AGENZIA REGIONALE PER LA PREVENZIONE E PROTEZIONE AMBIENTALE DEL VENETO
DIPARTIMENTO PROVINCIALE DI TREVISO

Oggetto: osservazioni sulla bozza di regolamento del Comune di Castelfranco V. per l'installazione, la modifica e l'adeguamento delle stazioni radio base per la telefonia cellulare e delle stazioni radiotelevisive.

Esempio di andamento del campo elettrico in funzione della distanza orizzontale da un'antenna per SRB (mod. Kathrein K630690) - altezza centro elettrico antenna 30 m - tilt 2° - P=50 W

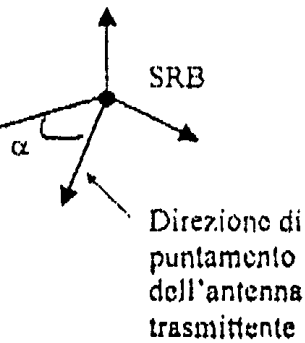
- Si segnala che la distanza di 150 m non è di per sé garanzia dell'ottenimento di valori di campo elettromagnetico necessariamente più bassi di quelli che si hanno a distanze inferiori: a titolo di esempio, la figura seguente mostra l'andamento del campo elettrico a varie altezze dal suolo in funzione della distanza orizzontale, nella direzione di puntamento di un'antenna frequentemente utilizzata nelle stazioni radio base. L'antenna è stata ipotizzata con il centro elettrico a 30 m da suolo, con una potenza di 50 W, e con un abbassamento (tilt) di 2° della direzione di massimo irraggiamento.

Sito sensibile a distanza < 350m
